改善箇所説明図③ レゾネーター

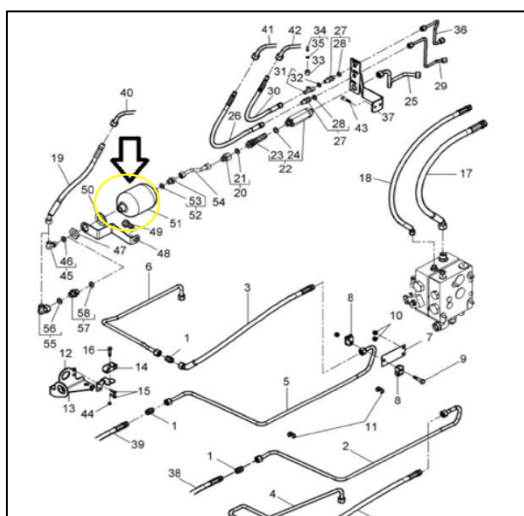
供給業者を変更し、厚みが増加して
耐久性が向上した。

③油圧装置のレゾネーターの厚みが不適切なため、油圧に対する耐久性が不足するものがある。そのため、当該レゾネーターに亀裂が入り、最悪の場合、作動油が漏れ、油圧装置が作動不能になるおそれがある。

③全車両、レゾネーターを対策品に交換する。
